SERVICE-INFO

Pibestøj fra den flade rem med riller.

Producenter: Opel, Vauxhall

INA 0029

Figur 1: Produktets erstatning

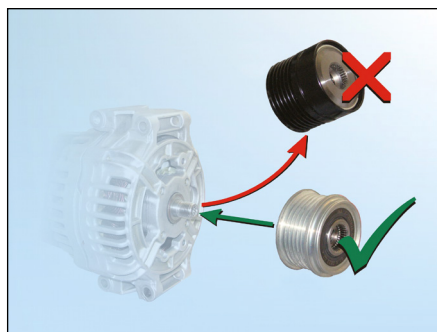
Ifølge køretøjfabrikanten skal man udskifte det originale friløbshjul i DENSO-generatoren for et modificeret INA-friløbshjul (se figur 1).

Til DENSO-generatorer: 535 0151 10

Figur 3: Adskillelse mellem friløbshjul til generator INA 535 0063 10 (VALEO) og 535 0151 10 (DENSO)

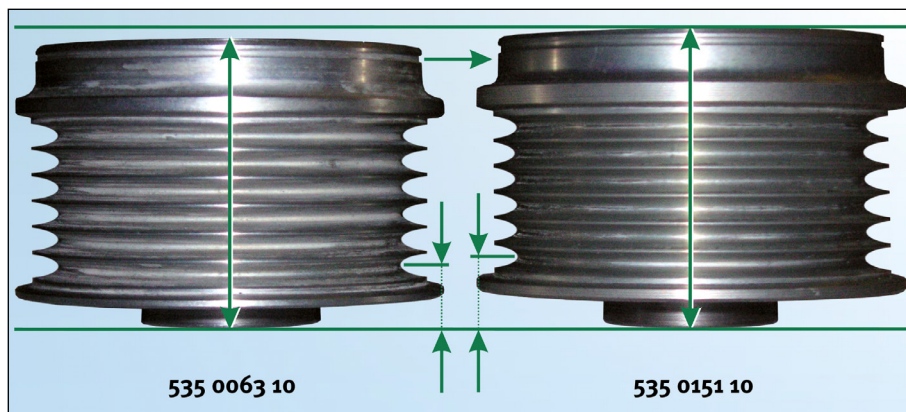
Bruger man en VALEO-generator, tilbyder INA også et friløbshjul til generatoren. Efter som der er næsten ingen visuel forskel mellem begge friløbshjul, skal man være opmærksom på de små forskelle (se figur 3).
